BMW **Alle modeller med M 42-motor**

Kortvarigt - manglende effekt

Bulletin

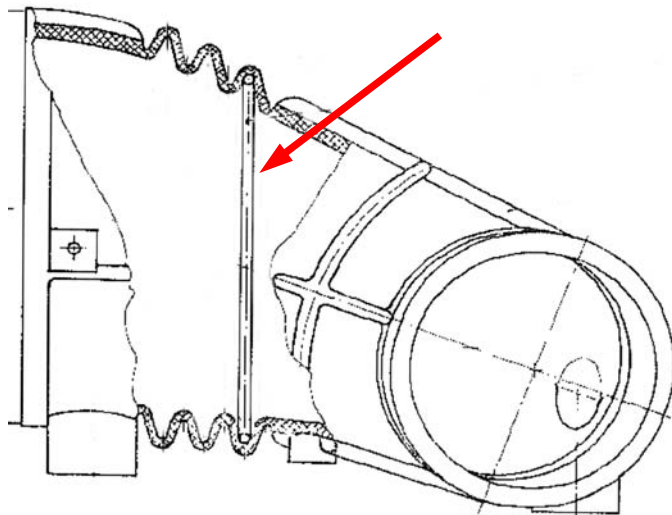
Hvis der reklameres over den ovennævnte fejl, kan årsagen være gummibælgen mellem luftfilteret og luftmængdemåleren. Ved hurtige gearskift, høje motoromdrejningstal og høje udetemperaturer og motortemperaturer kan det ske, at gummibælgen trækker sig sammen på grund af et for kraftigt undertryk. Denne omstændighed og den dermed forbundne effektmangel bliver specielt mærkbar efter gearskiftene.

Producenten tilbyder derfor en ekspansionsring (se fig.), der sættes ind i den tredje fold i harmonikabælgen. Derved forhindres det, at bælgen trækker sig sammen.
